**Европейская экономическая комиссия****Комитет по внутреннему транспорту****Всемирный форум для согласования правил  
в области транспортных средств****Сто восемьдесят девятая сессия**

**Соглашение 1958 года:****Рассмотрение проектов поправок к существующим  
правилам ООН, представленных GRE****Предложение по дополнению 3 к поправкам серии 08  
к Правилам № 48 ООН (установка устройств освещения  
и световой сигнализации)****Представлено Рабочей группой по вопросам освещения и световой  
сигнализации\***

Образец А

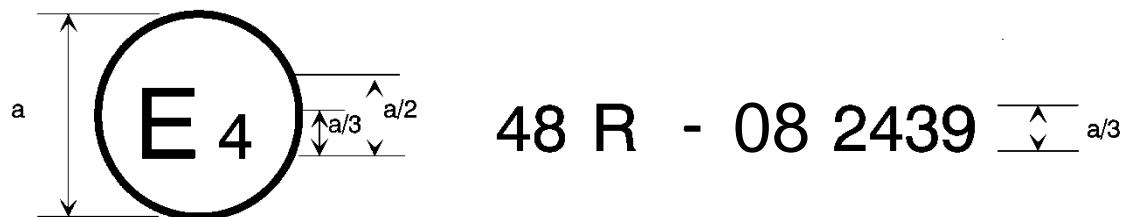
Приложение 2 изменить следующим образом:

$a = 8$  мм мин.

Приведенный выше знак официального утверждения, проставленный на транспортном средстве, указывает, что этот тип транспортного средства официально утвержден в Нидерландах (E4) в отношении установки устройств освещения и световой сигнализации на основании Правил № 48 ООН с внесенными в них поправками серии 08. Этот номер официального утверждения указывает, что официальное утверждение было предоставлено в соответствии с предписаниями Правил № 48 ООН с внесенными в них поправками серии 08.
